120. jednání Komise Stavební a Dopravní dne 22.01.2025

5. dodržet Konceptci transformačních a rozvojových lokalit a požadavky na veřejnou vybavenost, koncepce veřejných prostranství a zeleně spolu s pěší a cyklistickou dopravou pro MČ Praha-Dolní Chabry (viz obr. 1)

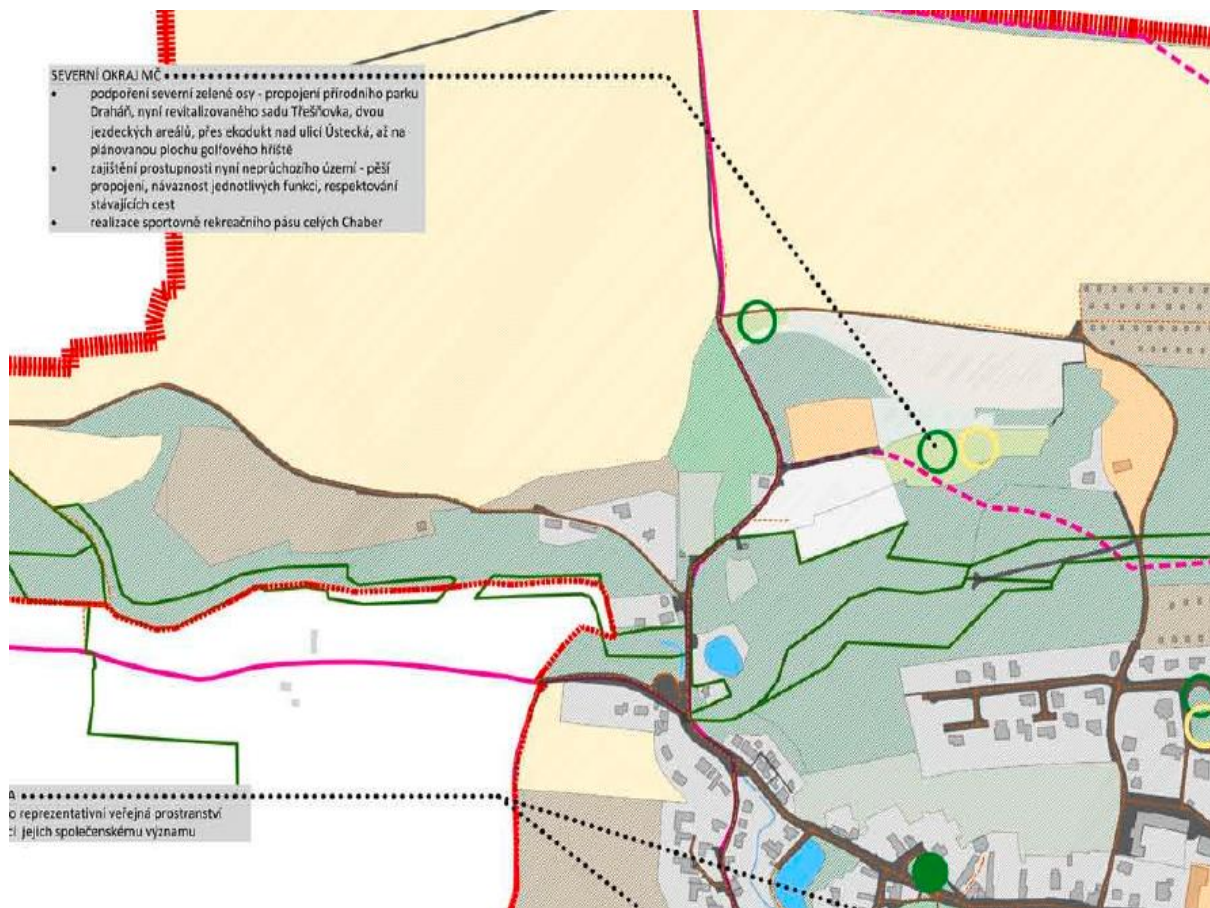
7. MCPCH 00191/2025 ze dne 20.01.2025 /  – žádost o stanovisko ke stavebnímu záměru: Stavba 3 RD, lokalita Do Rybníčků, pozemek parc. č. 1305, 1304/1, 1304/2, 1304/3, 1304/4, 1304/5, 1304/6, 1304/7, 1303/1, 1303/2, 1303/3, 1303/4, 1303/5, 1303/6, 1303/7, 1303/8, 1297, 1296 k.ú. Dolní Chabry

- komise vzala na vědomí předloženou koncepci
- komise upozornila investora na možná rizika spojená s užíváním neděleného pozemku pro všechny 3 RD (zejména s ohledem na budoucí možné majetkové dělení)

- komise požaduje rozpracovat koncepci dopravního napojení 3 RD na veřejnou komunikaci Do Rybníčků, zejména zamýšleného společného (sdíleného) parkingu na pozemku investorů

- komise doporučuje:
 1. projednat záměr s HZS hl.m.Prahy
 2. řešit dopravu v klidu (parking) separátně pro každý RD
 3. podat přes Stavební portál požadavek na vydání předběžné informace pro dané území k záměru výstavby 3 RD na stavební úřad městské části Praha 8

4. předložit variantu oplocení výše uvedených pozemků v dané lokalitě
